1号機廃止措置計画 使用済燃料の健全性評価の見直しについて

平成28年10月
中国電力株式会社

使用済燃料健全性の評価手法の見直し(1)

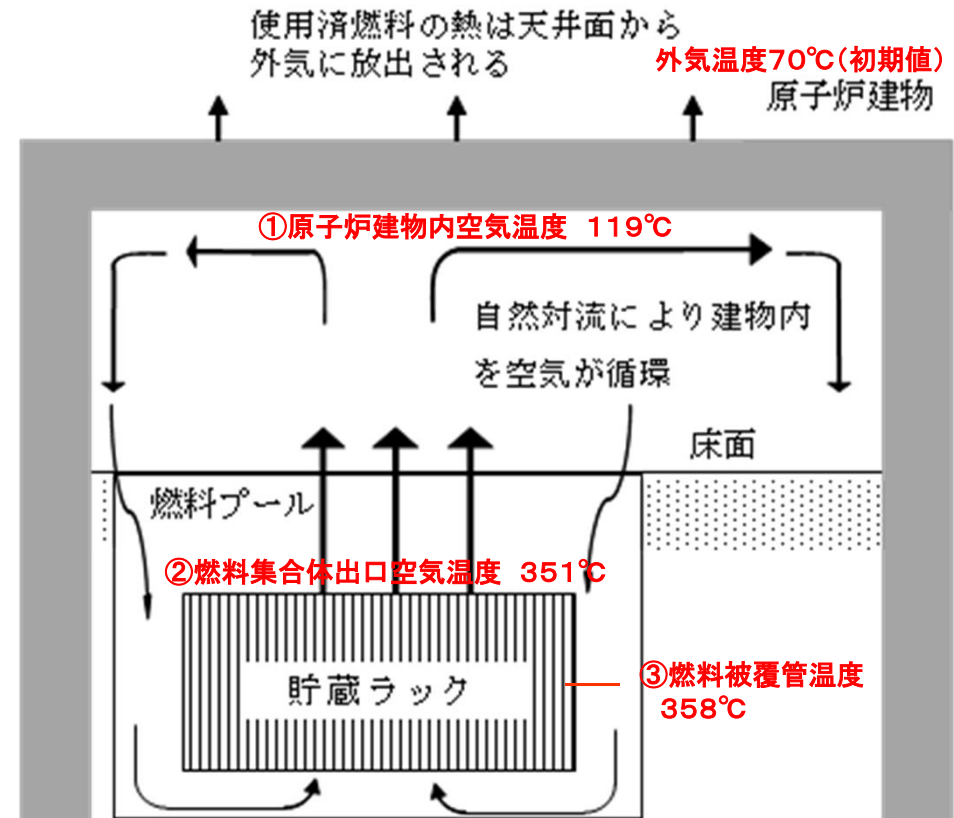
- 使用済燃料健全性の評価手法について、評価に使用した解析コード(MAAP)に一部不具合が確認されたこと等を踏まえ、先行廃止プラント(ふげん他)で使用・審査実績のある手法(以下、「ふげん方式」)に変更。

- 解析コード(MAAP)は、米国電力研究所(EPRI)が全世界のユーザに提供しているシビアアクシデント解析のコード。燃料プールの評価機能を有していることから、本解析コードを用いて使用済燃料の健全性評価を実施。
- EPRIは今年2月下旬、トラブルレポートをHPで公表。
(詳細なエラー発生条件等の記載なし)
- EPRIのトラブルレポートを踏まえ、国内の研究機関が不具合の影響に関する分析を詳細に行った結果、今回のような燃料被覆管温度の評価に影響があることを確認し※、7月下旬、同研究機関から当社へ連絡。
※今回の評価のように、最初から水のない状態で、かつ初期温度の設定が低い場合、参照するコード内の計算式が誤っていることを確認。なお、不具合の解消・信頼性の検証時期は未定。
- 不具合を修正した解析コードの検証には時間を要することなどを考慮し、評価手法を先行廃止プラントで使用・審査実績のある「ふげん方式」に変更。
(燃料被覆管温度の評価結果 約360℃)
